Objet: Recours gracieux sur la décision n°2018-ARA-DP-01144 - Microcentrale de Montriond avec infrastructures existantes du réseau neige de culture des Lindarets

Note technique annexe au recours gracieux sur la décision n°2018-ARA-DP-01144 - Microcentrale de Montriond avec infrastructures existantes du réseau neige de culture des Lindarets

Figure 1 : Amplitudes journalières sur les trois stations de la Dranse de Montriond.

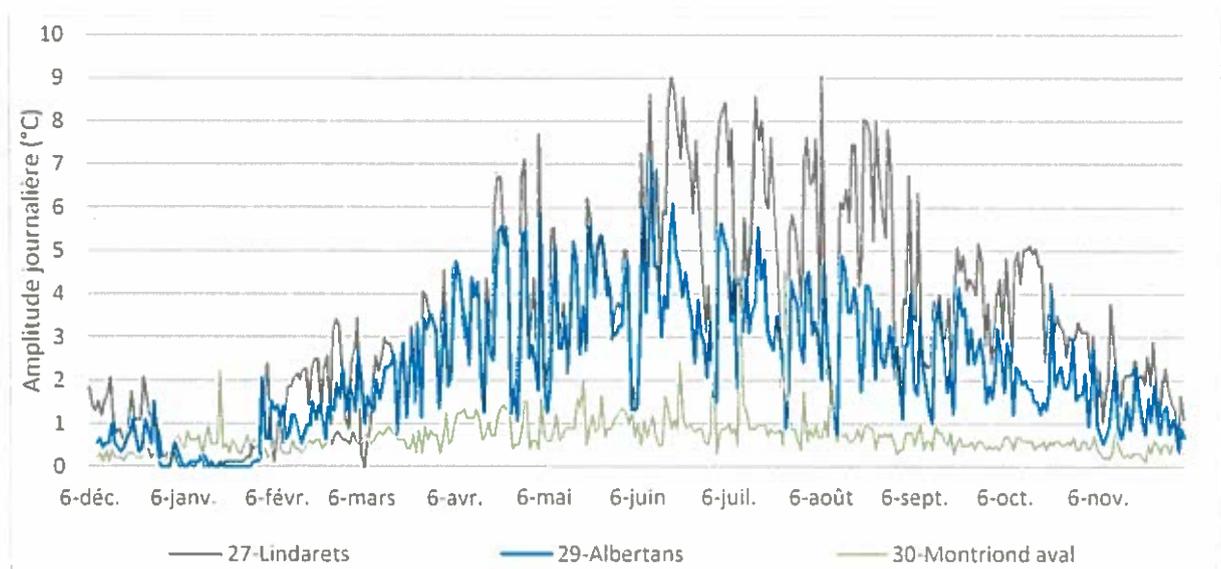
Cette étude a mis en évidence un profil thermique perturbé sur l'amont de la Dranse de Montriond en raison de plusieurs perturbations d'origine anthropiques : modification du lit mineur, absence de ripisylve, seuil de la prise d'eau actuelle. On observe de fortes amplitudes journalières (max. 9°C ; Figure 1) ainsi que des pics de température (max. 18.1°C) qui montrent bien le caractère peu tamponné de cette station. Une réduction des débits aggraverait ce phénomène et pourrait être délétère pour la truite fario puisque les températures approchent déjà (ponctuellement) les valeurs critiques pour cette espèce dans la situation actuelle.

Une étude sur l'impact de la réduction des débits sur le profil thermique et l'hospitalité pour la truite fario de la Dranse de Montriond amont semble nécessaire.

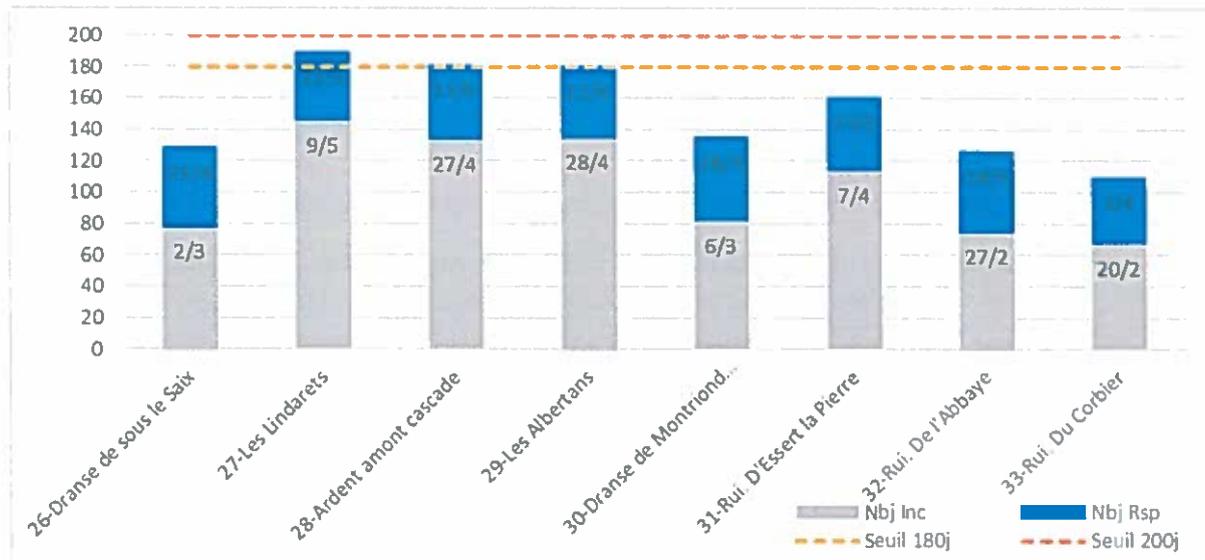
L'amont de la Dranse de Montriond présente aussi des conditions difficiles en période hivernale puisque la température reste en dessous de 4°C (i.e. seuil de confort de la truite fario) pendant plus de

40% de l'année (données non présentées ici). Cela a pour principale conséquence d'augmenter la durée de croissance embryo-larvaire et ainsi réduire les chances de survie des alevins puisque le seuil de 180 jours au-delà desquels les chances de survie des alevins sont réduites est dépassé (Caudron et Champigneulle, 2007). Une réduction supplémentaire des débits à cette période compromettrait sérieusement la réussite du recrutement naturel et pourrait même conduire à une prise en glace du ruisseau.

Une étude du débit minimum pour assurer la vie piscicole, la reproduction de la truite et la survie des alevins semble nécessaire.

Figure 3 Statut des populations de truite des quatre stations de la Dranse de Morzine par rapport au standard départemental des DENSITÉS

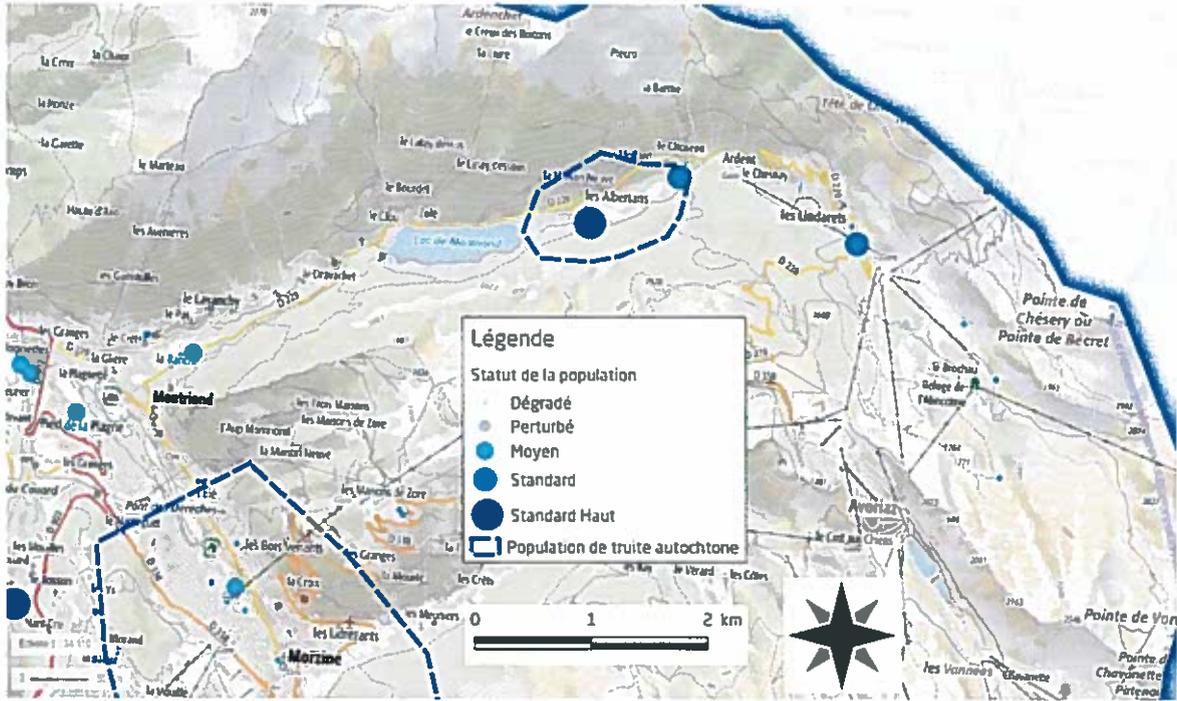
En revanche, sur le secteur impacté par le projet les populations sont en bonne santé (i.e. toutes les cohortes représentées, résultats scalimétriques non présentés ici) et conformes aux standards départementaux (Figure 3 et Figure 4), malgré des biomasses légèrement faibles à l'amont qui sont potentiellement le résultat de faibles croissances. Des alevins ont été observés en quantités importantes sur toutes les stations et ce secteur abrite aussi une des dernières populations de truite de souche méditerranéenne du département (du lac de Montriond jusqu'à la cascade d'Ardent).

Le secteur impacté par le projet (tronçon court-circuité) présente ainsi un enjeu important du point de vue piscicole qu'il convient de conserver disposition 6C-01 du SDAGE. A l'heure actuelle aucune étude n'a été faite sur la réduction de l'habitat piscicole engendrée par les futurs prélèvements d'eau.
